REVISION ALLEGEE DU PLUI DU CREONNAIS

SYNTHESE DES AVIS PPA
ET DE LEUR PRISE EN COMPTE

COMMUNAUTE DE COMMUNES DU CREONNAIS

MODIFICATION DE ZONAGE PROPOSÉ À L'ISSUE DE LA RÉUNION D'EXAMEN CONJOINT DU 28/10/2021

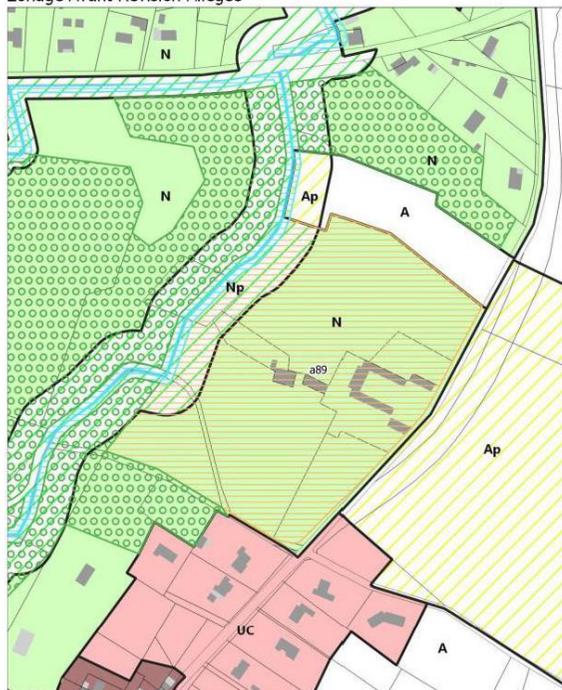
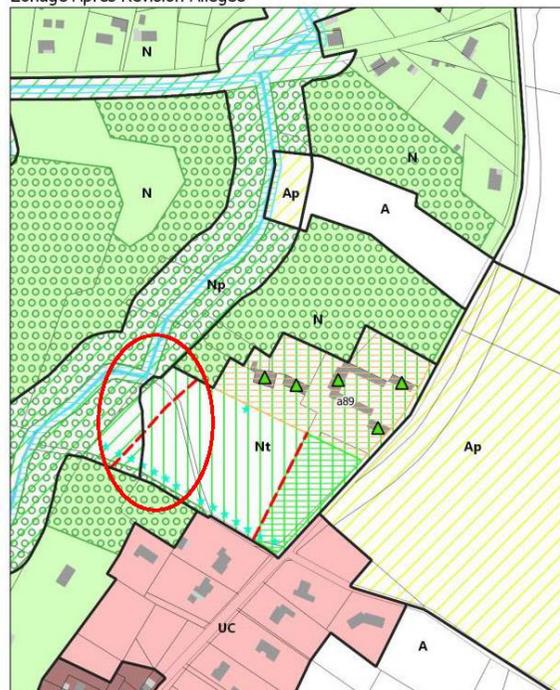
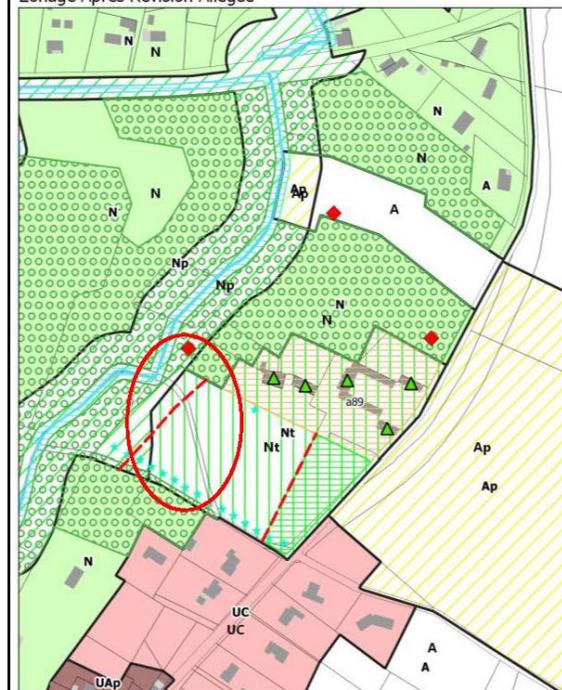
<p><u>DÉBAT ET CONCLUSION</u></p> <p>La CDPENAF prend acte de l'identification de bâtiments pouvant faire l'objet d'un changement de destination. Cette procédure doit consister à transformer, avec ou sans travaux une construction existante en l'une des cinq destinations visées à l'article RI 51-27 du code de l'urbanisme. Elle note aussi dans le dossier qu'aucun bâtiment agricole n'est implanté sur le domaine de Canadonne. Les actes d'urbanisme situés dans un STECAL qui seront déposés pour prendre en compte ces changements de destination ne seront pas soumis à l'avis conforme de la commission en application de l'article LI 51-11 du code de l'urbanisme. .</p> <p>Par ailleurs, la CDPENAF prend acte que l'emprise au sol des constructions est limitée pour ce secteur Nt à 20 % de l'unité foncière. Elle regrette que la superficie des terrains concernés, ou encore de l'emprise au sol des bâtiments existants dans ce secteur, ne soit pas mentionnée pour connaître les réelles possibilités de construction.</p> <p>D'autre part, la commission s'interroge sur la nécessité d'étendre à l'ouest le périmètre de ce nouveau secteur Nt jusqu'aux limites de la rivière où un secteur NP (zone naturelle protégée) avait été mis en place.</p> <p>En conclusion, faute de précisions et de justifications, la CDPENAF estime que le dossier ne permet pas de répondre aux caractéristiques d'un STECAL qui doit rester exceptionnel et qui, par définition, doit être de taille et de capacité d'accueil limitées.</p> <p><u>RÉSULTATS DU VOTE</u></p> <p>. 14 voix pour l'AVIS DÉFAVORABLE au titre de l'article L151-13 du code de l'urbanisme, 0 voix contre, 0 abstention.</p>	<p>Le stecal Nt s'étend sur 2,59 ha, soit sur la base d'une emprise au sol des constructions de 20%, autorise une emprise au sol de 5 180 m2.</p> <p>La délimitation du secteur Nt s'est appuyée sur une analyse de la sensibilité biologique des terrains, qui a cet endroit apparaissent à la limite d'un enjeu fort et un enjeu faible : afin d'assurer une meilleure prise en compte des enjeux biologiques, il est proposé de reculer de 10 m la limite du secteur Nt au bénéfice du secteur Np.</p>	<p>Rapport de présentation</p> <p>Zonage</p>

ZONAGE PROPOSE DANS LE CADRE DE LA REVISION ALLEGEE ARRETEE ET SOUMISE A AVIS

PROPOSITION DE MODIFICATION DU
ZONAGE SUITE A EXAMEN CONJOINT DU 28/10/21
